Opinia Nr 008719

Z wyników przeprowadzonych oględzin - ekspertyzy urządzeń grzewczo-kominowych

w budynku przy ul. Bardowskiego nr 33A/5 w Wałbrzychu

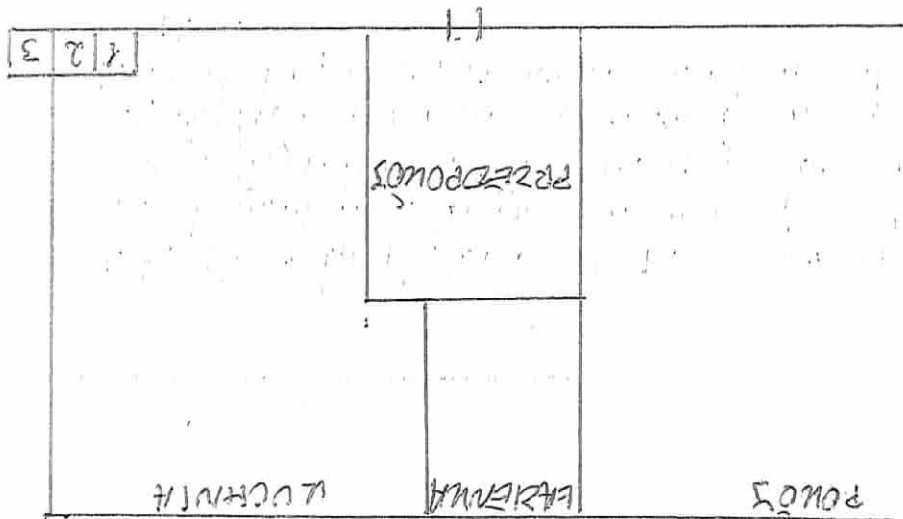
1. Po likwidacji pieca CO oraz zamontowaniu wkładu spalnicowego, przewód kominowy nr. 1 może być przeznaczony do podłączenia kotła gazowego CO dla którego zaciąg powietrza wykonaci z boku budynku.
2. Wentylacja wywiewowa kuchni istniejąca w przewodzie nr. 2.
3. Dla prawidłowego funkcjonowania urządzeń kominowych zapewnić należy napływ powietrza z zewnątrz poprzez wrota zewnętrzne.
